改善箇所説明図

改善内容

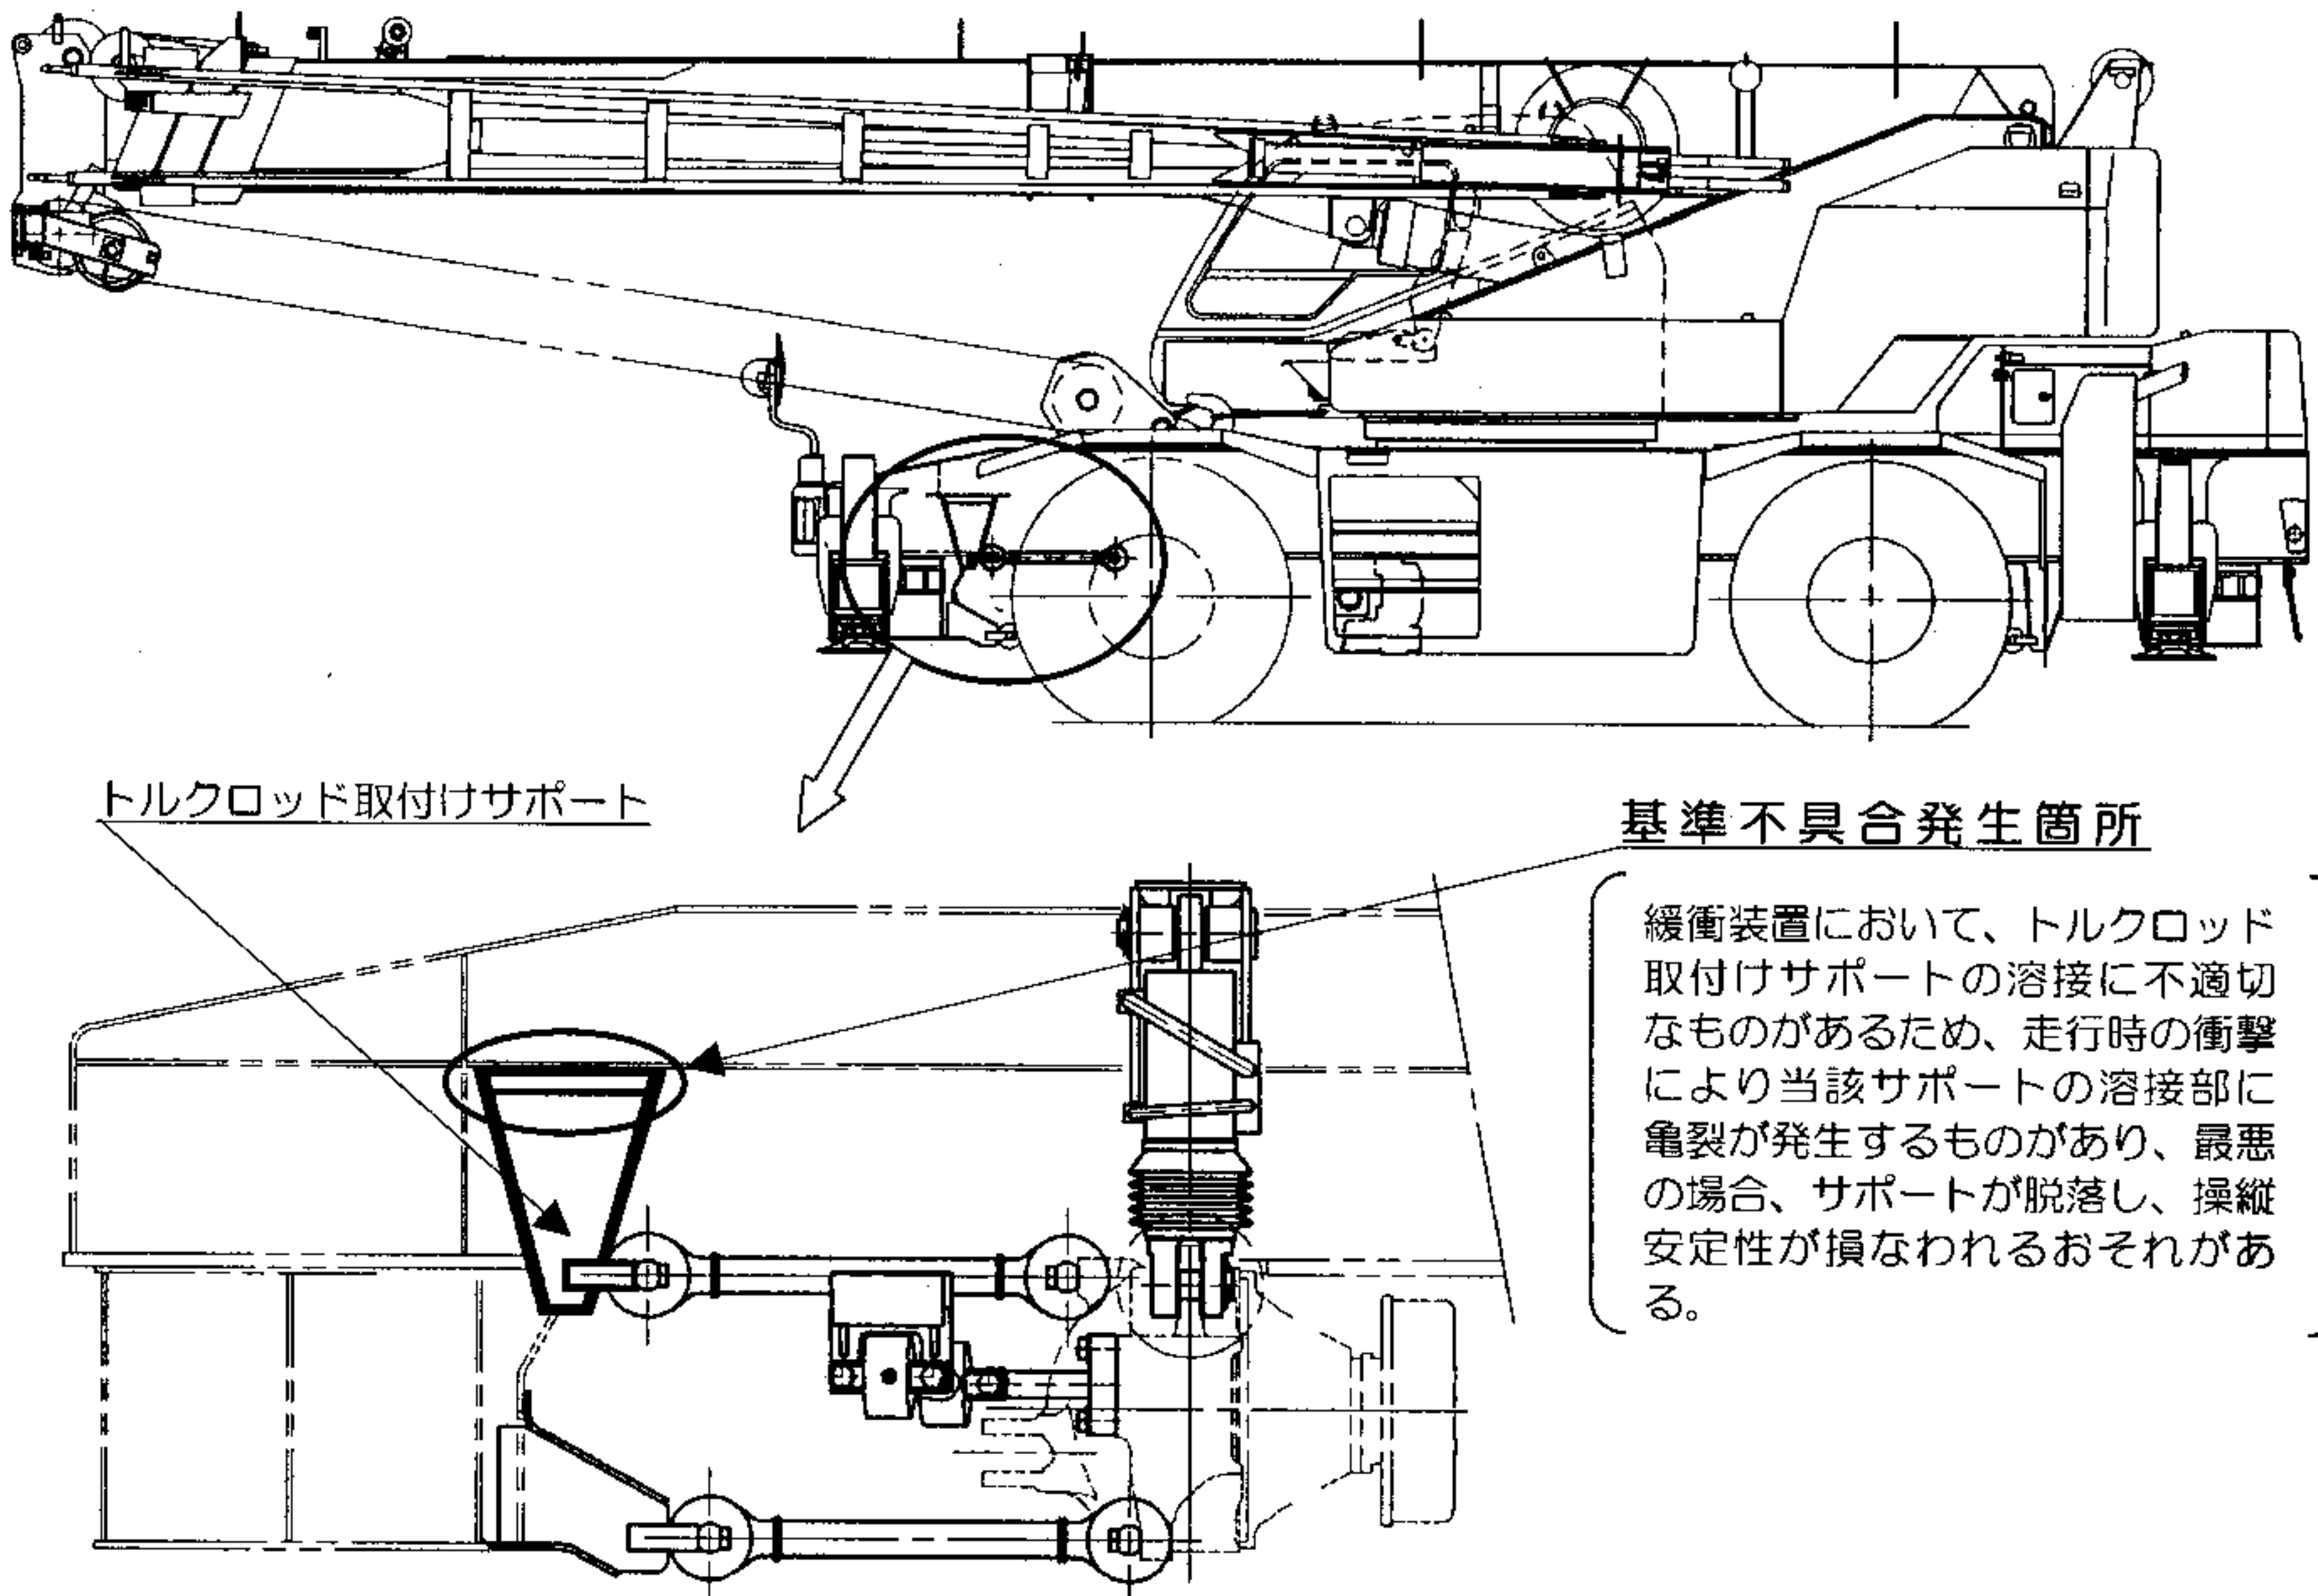
全車両、当該サポートの溶接状態を点検し、

- ① 溶接部に亀裂が発生しているものについては、新品のサポートと交換するとともに補修溶接と追加溶接を行う。
- ② 溶接部に亀裂が発生していないものについては、補修溶接と追加溶接を行う。
